**Modulo per la presentazione delle osservazioni per i piani/programmi/progetti sottoposti a procedimenti di valutazione ambientale di competenza statale**

**ID\_VIP 10823 - Progetto di un impianto agri-voltaico di potenza pari a 44,00 MW e delle relative opere di connessione alla RTN, da realizzarsi nel Comune di Torremaggiore (FG).**

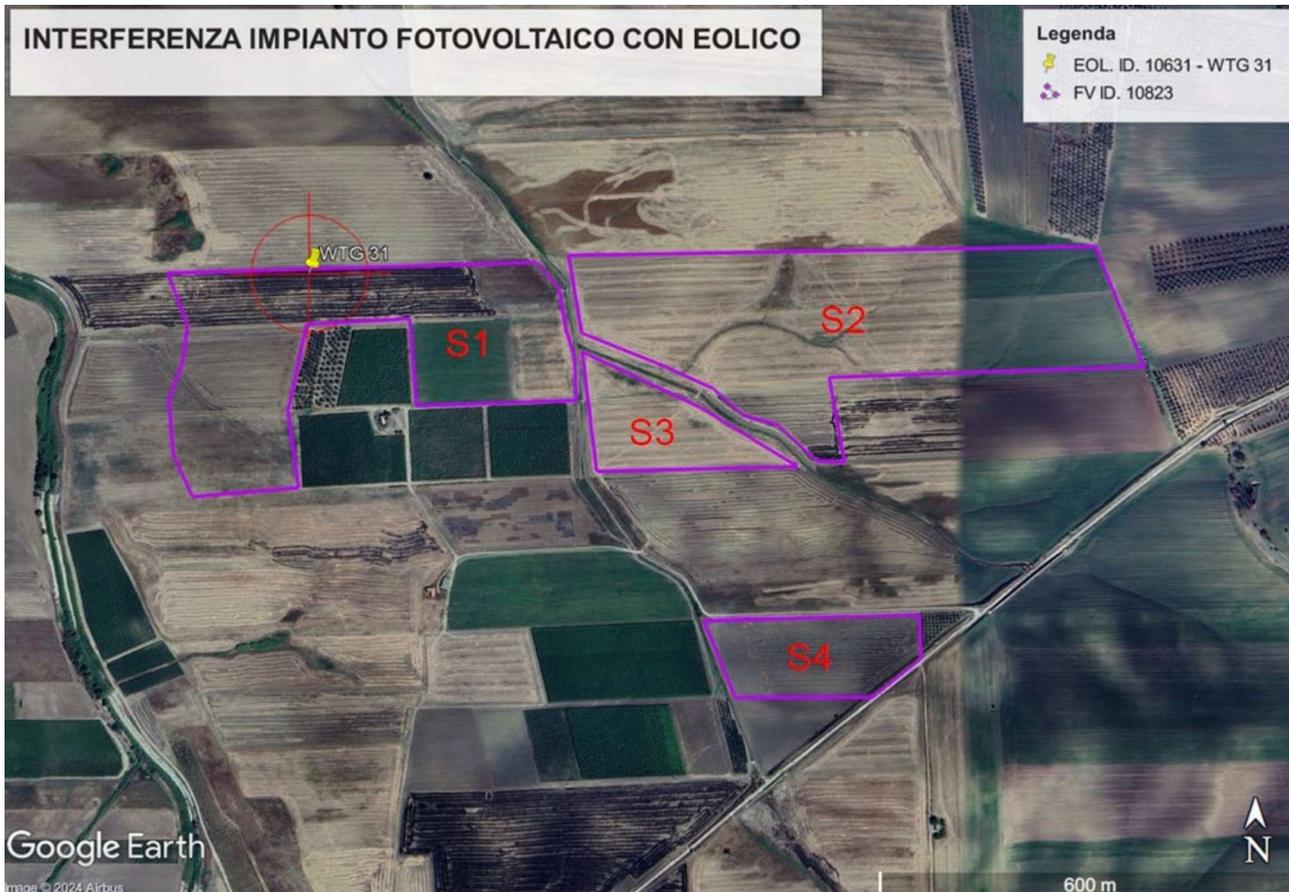
In particolar modo, come si evince dall'elaborato grafico di seguito riprodotto, si osserva che la sezione "S1" del progetto ID\_VIP 10823 è in sovrapposizione diretta con la WTG n. 31 del progetto ID-VIP 10631 di titolarità di NVA srl.

Come si evince dalle date di avvio delle procedure innanzi riportate è evidente la priorità cronologica del progetto eolico ID\_VIP 10631 nei confronti del progetto agro-voltaico ID\_VIP 10823, pertanto si invita la società proponente il progetto al codice procedura ID\_VIP 10823 a voler verificare la compatibilità della propria iniziativa con il progetto ID\_VIP 10631, **sottraendo dalla stessa ogni elemento di incompatibilità.**
